Asunto: Radicación: 11-169698- -15
 Trámite: 11
 Evento: 378
 Actuación: 519
 Oficio: 5968
 Folios: 6

Como resultado del Examen de Fondo realizado, con fundamento en el Artículo 45 de la Decisión 486 de la Comisión de la Comunidad Andina, se comunica:

Título de la solicitud: “Un parche con dispositivo estimulador de nervios transcutáneo eléctrico”.

Figura 1 del documento US 2005/0181341

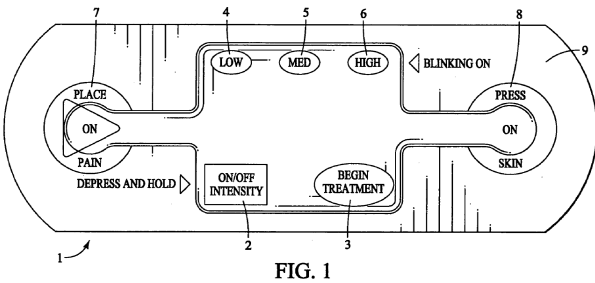
Los documentos D1 y D2 se consideran el estado de la técnica cercano a la invención definida en la reivindicación 1 porque divulgan un aparato autónomo de la estimulación electrónica musculo-esquelético (resumen, Fig. 1) en el caso de D1, y para D2 un aparato para la prevención y el tratamiento de las náuseas y vómitos por la estimulación simultánea eléctrica del pericardio meridiano (resumen, Fig. 2A).

La diferencia entre la invención, definida en la reivindicación 1 y un aparato autónomo de la estimulación electrónica musculo-esquelético de D1 consiste en que D1 no divulga un LED que cuando está encendido, indica que el dispositivo está operando.

- Reivindicación 2: las pestañas (9) tienen extremidades redondeadas (D1: Fig. 1).
- Reivindicación 3: la forma redondeada de los electrodos (D1: elementos 7 y 8; Fig. 1).

- Reivindicación 6: los tres botones (4, 5, 6) están alineados (D1: Fig. 1).
- Reivindicación 7: el botón (2) de encender/apagar; el LED y el botón (2) de control de intensidad de corriente están alineados a lo largo del alineamiento de los botones (4, 5, 6) de control de intensidad de corriente (D1: Fig. 1).
